V/Réf. : S527/2021 (corr. : Olivier Picard)
N/Réf. : AA/AH/BXL22811_681_PU_St_Jean_43
Annexe : /

Objet : BRUXELLES. Rue Saint-Jean, 43. Demande de permis d'urbanisme portant sur la subdivision et la rénovation de l'immeuble.

Avis de la CRMS

Photo de la façade et plans de la situation projetée des façades avant et arrière issus de la demande

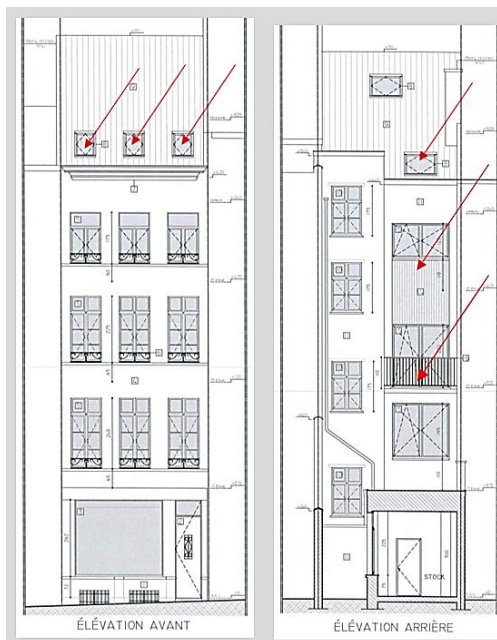
Selon la Commission, ce projet n'aura pas d'incidences patrimoniales négatives sur le bien classé situé à proximité directe, ni sur la valeur intrinsèque du bien concerné. Les travaux de façade devront

cependant être réalisés selon les règles de l'art et avec le soin du détail que mérite ce type d'architecture. Ceci est d'autant plus important que la maison s'intègre dans un front bâti néoclassique particulièrement homogène. Le dossier reste à compléter sur ce point (typologie des menuiseries et techniques de mise en œuvre).

Quant à la couverture de la cour et les transformations proposées en façade arrière, elles relèvent d'un examen urbanistique plutôt que patrimonial et la CRMS ne s'est pas prononcée à ce sujet.
